CITROËNSERVICES A LA CLIENTELE
Département Technique Après-Vente**NOTE TECHNIQUE****ATELIER****CX****4**

CX DIESEL TOUS TYPES**N° 1 - AT**

FRANCE**Disque d'embrayage :
Moyeu d'entraînement**

Le 16 Mai 1983

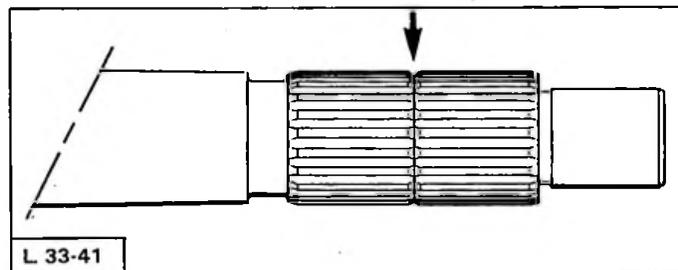
Depuis Février 1983, (Numéro d'Organisation P.R. 2289), le disque d'embrayage des véhicules CX 2500 DIESEL est modifié.

La modification porte sur le profil des cannelures du moyeu : $37^{\circ} 30'$ au lieu de 45° .

Les autres caractéristiques du disque d'embrayage (diamètre, épaisseur, garnitures, amortissement) sont inchangées.

Commande d'embrayage avec
butée en appui constant *

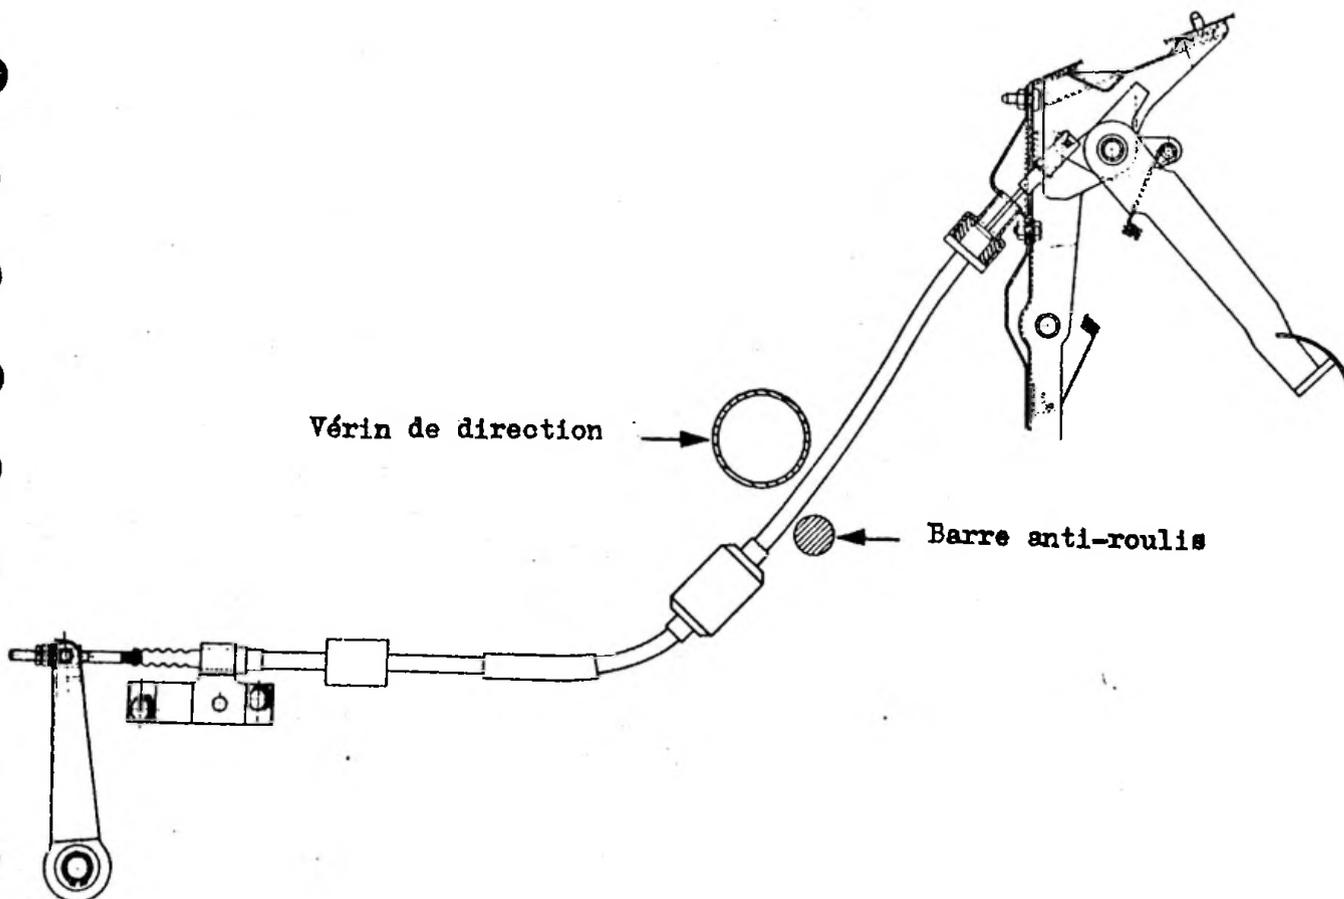
INCIDENT : Broutement d'embrayage suite à dépose du câble d'embrayage (en réparation).

CAUSE : Câble sous tension suite à un mauvais parcours.

REMEDE : Faire passer le câble entre le vérin de direction et la barre anti-roulis.

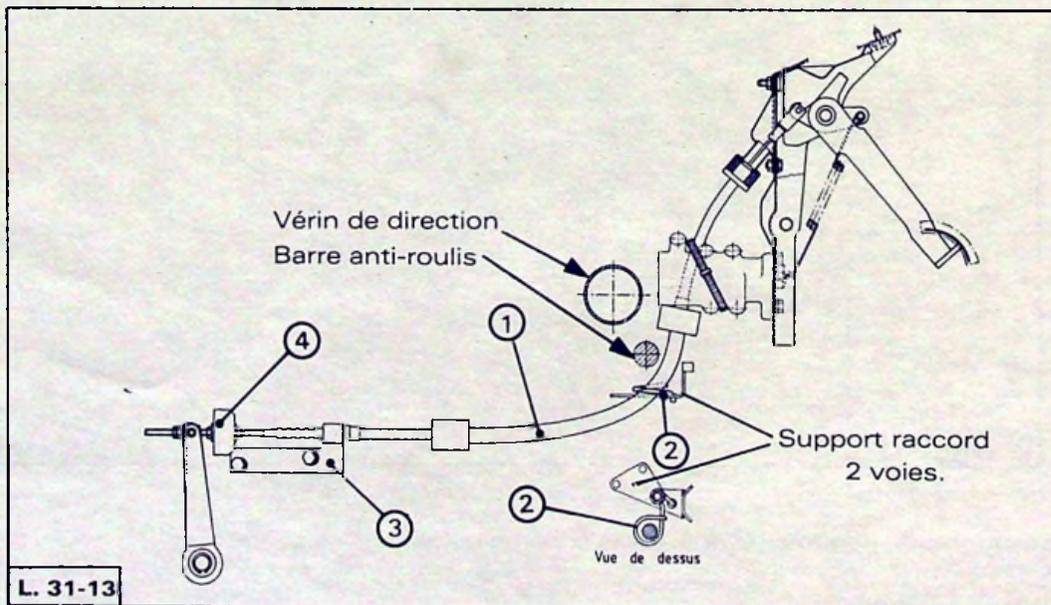
Depuis **Avril 1985 (Numéro d'Organisation P.R. 3069)**, les véhicules CX (sauf motorisation 2 litres et véhicules à direction à droite) à embrayage mécanique possèdent une **masse anti-vibratoire à l'extrémité du câble d'embrayage**.

Cette nouvelle disposition entraîne la modification des pièces suivantes :

- ① Câble de débrayage.
- ② Guide-câble.
- ③ Support d'arrêt de gaine.
- ④ Ajout d'une masse anti-vibrations.

ATTENTION : La nouvelle disposition s'accompagne d'un changement de parcours du câble d'embrayage (sous la barre anti-roulis).

RÉPARATION :**1° – Rappel du parcours des câbles existant précédemment :**

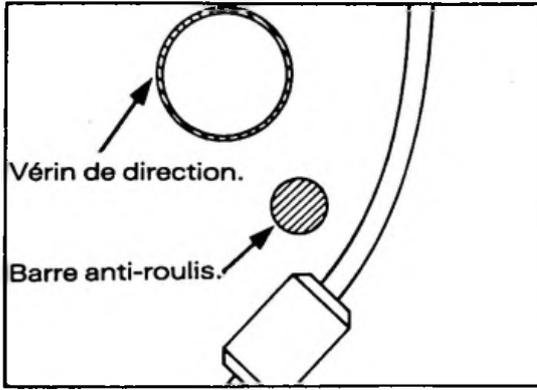
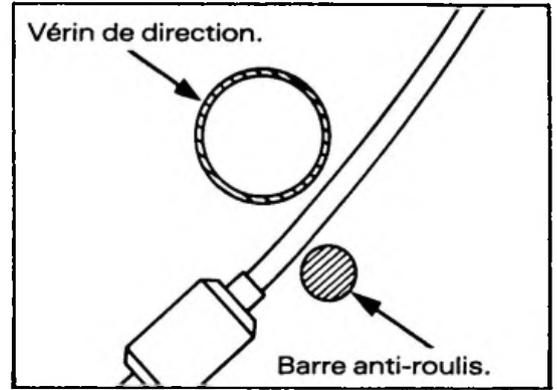
A. EMBRAYAGE A BUTÉE AVEC GARDE

**B. EMBRAYAGE DIT "A GARDE NULLE"**(plus de ressort de rappel sur la fourchette d'embrayage :
Année-Modèle 1984 —> AVRIL 1985).**2° – Réparation d'un véhicule sorti antérieurement à ce jour :**

3° – Mise en place de la masse :

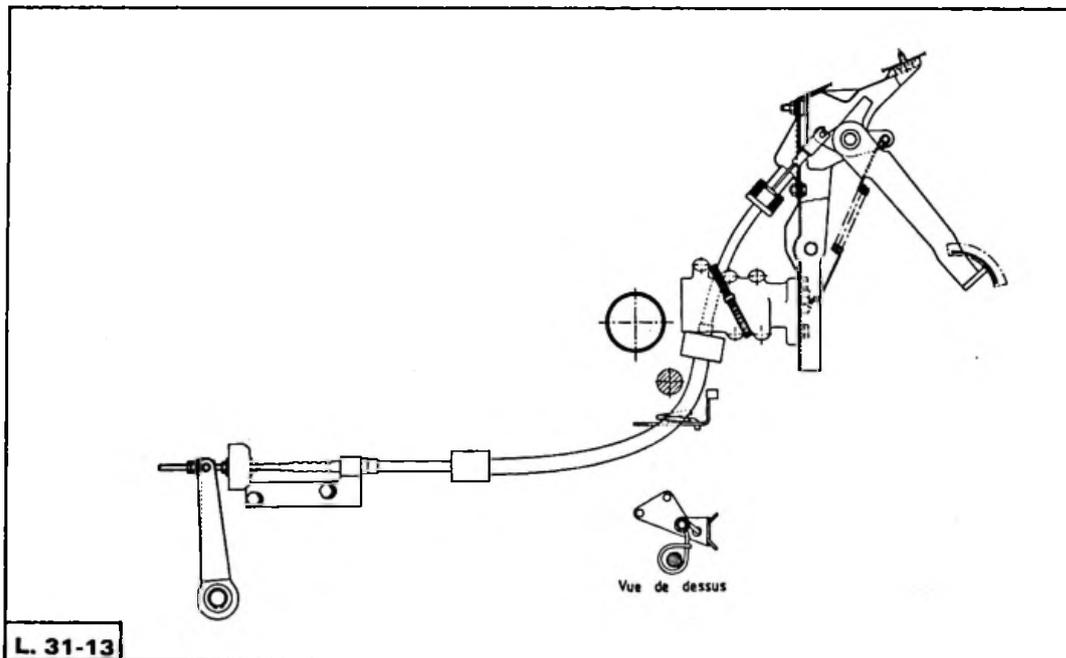
Sur tous les véhicules ayant l'embrayage à garde nulle (*sauf direction à droite*), il est possible d'adopter la masse anti-vibratoire à condition de monter l'ensemble des pièces.

Réaliser le montage comme indiqué sur le schéma ci-dessus.

Éviter le pliage du câble lors de l'opération. Sa durée de vie pourrait être écourtée si cette condition n'était pas respectée.
